«Жилой район в границах ул. Тимофея Кармацкого - Мельникайте и берега река Тура в г. Тюмени. 3 очередь строительства. Корректировка. Многоквартирный жилой дом ГП-12 с встроенно-пристроенным подземным паркингом. Многоквартирный жилой дом ГП-13 с встроенно-пристроенным паркингом»

РАБОЧАЯ ДОКУМЕНТАЦИЯ

Архитектурные решения. Секция 12.4

26091-12_C4_AR_РД

Фасад Ж-Л

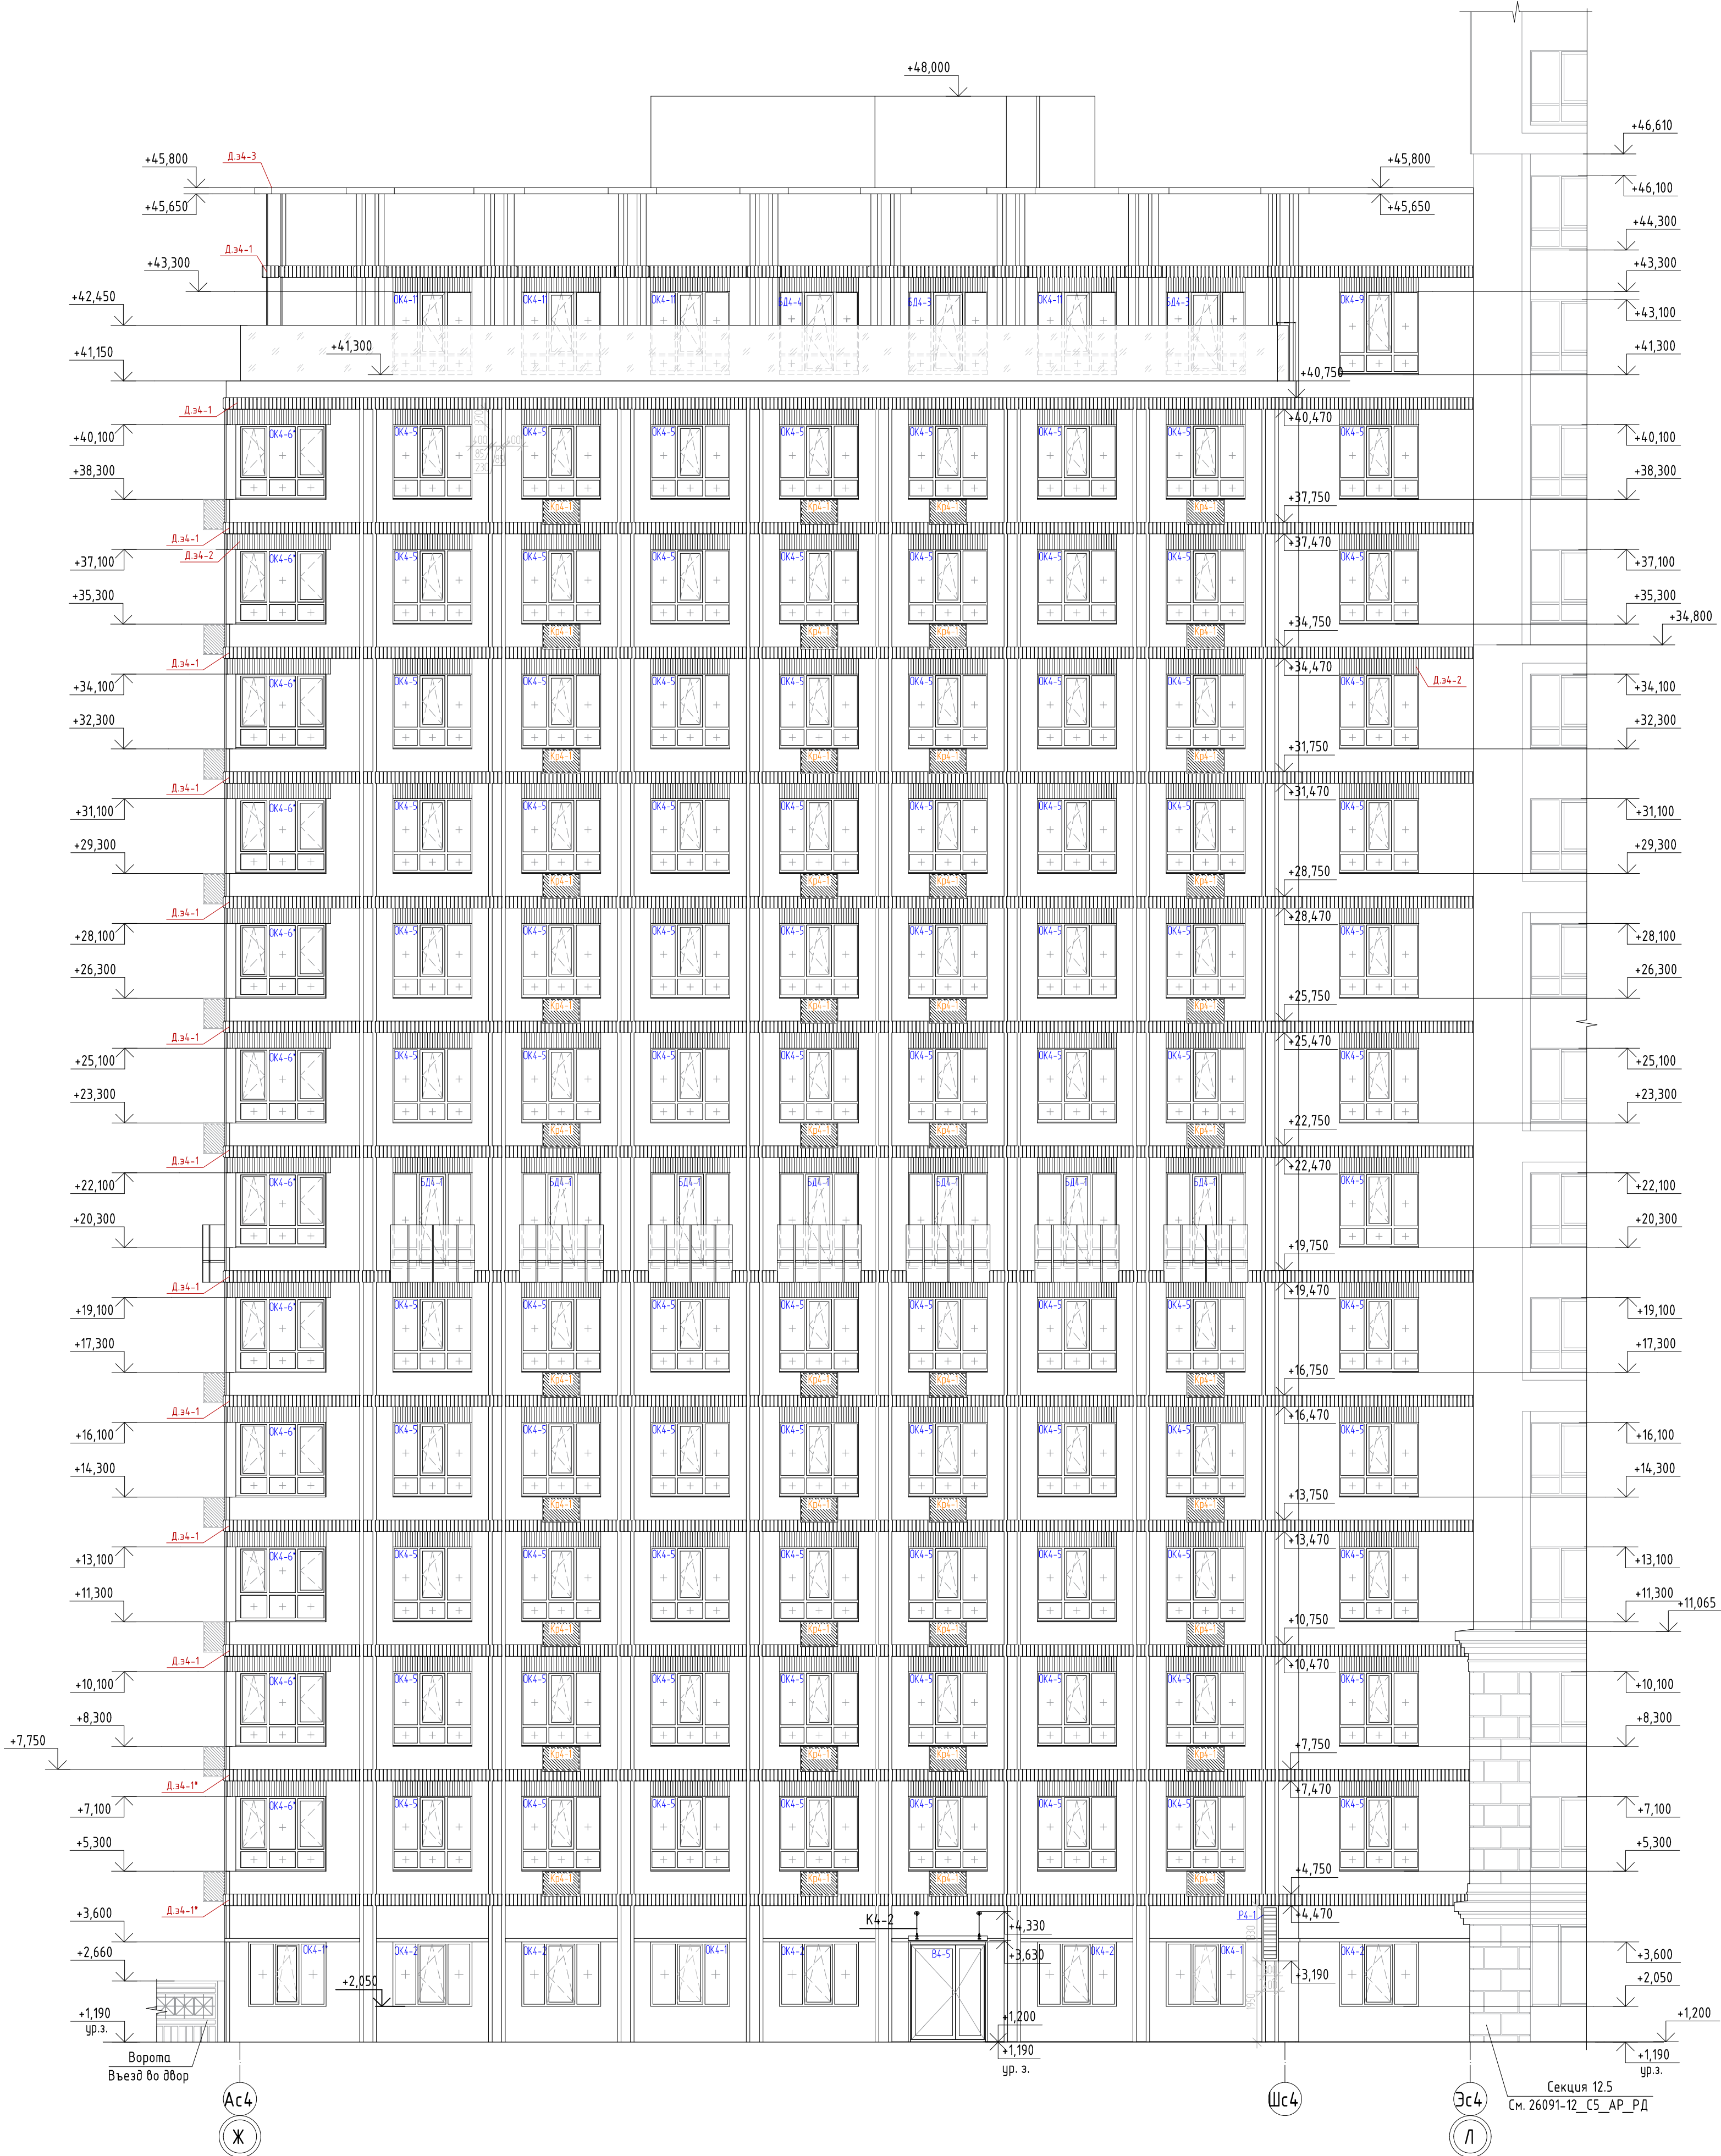
Разрешение		Обозначение	26091-12_С4_АР_РД		
0003-25		Наименование объекта строительства	Жилой район в границах ул. Тимофея Кармацкого - Мельникайте и берега река Тура в г. Тюмени. 3 очередь строительства. Корректировка. Многоквартирный жилой дом ГП-12 с встроенно-пристроенным подземным паркингом. Многоквартирный жилой дом ГП-13 с встроенно-пристроенным паркингом		
Изм.	Лист	Содержание изменения		Код	Примечание
		26091-12_С4_АР_РД			
5	3	На плане 1 этажа откорректирован декор. элемент (вертикальные выступающие полосы) около витража В4-4, у осей Кс4, 1с4 – подрезаны только на 1эт. только у витража. Окно ОК4-1 заменено на ОК4-1*		4	
5	10	На разрезе 1-1 по оси 16с4 витраж изменен на окно с четвертью		4	
5	12, 15	На фасаде Л-Ж откорректирован декор. элемент (вертикальные выступающие полосы) около витража В4-4, у осей Кс4, 1с4 – подрезаны только на 1эт. только у витража		4	
5	13	На фасаде Ж-Л окно ОК-4-1 заменено на ОК4-1*		5
